件名：トリムタブの変更

MFS 40/50A: 004459AG~

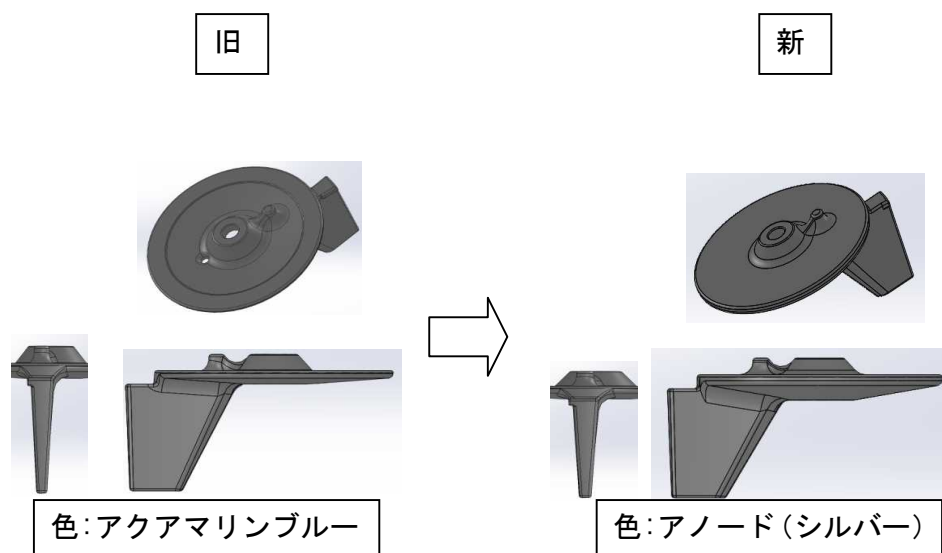
更なる耐食性の向上のため、トリムタブをトリムタブアノードへと変更しました。
また、ギヤケースのトリムタブアノード取付け部へ塗装マスキングを追加しました。
この変更に伴い部品番号が変更されます。

※旧ギヤケースに新トリムタブを使用する場合、取付け部の塗装をスクレイパー等を使用して剥がしてください。
